Detaljplan för Kv Lärkan

ANTAGANDEHANDLING

Granskningsutlåtande

Utdrag från befintlig detaljplan som angränsar aktuellt planområde.

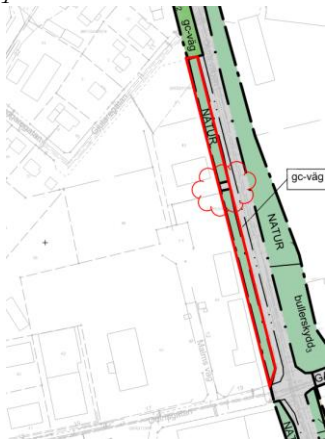
Detaljplanen syftar även till att plocka bort befintlig bestämmelse om lokalgata inom planområdet samt att planlägga för ny infartsväg norrifrån. Trafikverket ser positivt på att kommunen planlägger för en trafiksäkrare lösning genom att planera för en utfart i den Norra delen av planområdet, till den lokala kommunala gatan. Den östra delen av planområdet mot det statliga vägnätet, bör förses med utfartsförbud längs hela planområdet parallellt med det statliga vägnätet. Inringad utfart från planområdet bör förses med utfartsförbud, för att höja trafiksäkerheten utmed den statliga vägen väg 47 (fd. väg 2571), vilket också bidrar till en mer trafiksäker gång och cykelbana förbi planområdet.

Kommunen delar inte trafikverkets synpunkt angående utfartsförbud och borttagande av befintlig utfart från fastigheten Lärkan 45. Detaljplanen som togs fram 2021 för ombyggnationen av Östra vägen är markanvändningen planlagd med [NATUR] längs med hela planområdet vilket säkerställer att utfart inte skall ske ut mot Östra vägen, med undantagen för Lärkan 45 som har en planenlig in- och utfart till Östra vägen. Det är fastighetens enda utfartsväg och är säkerställt i befintlig detaljplan som har en genomförandetid på 10 år, till och med 2031.
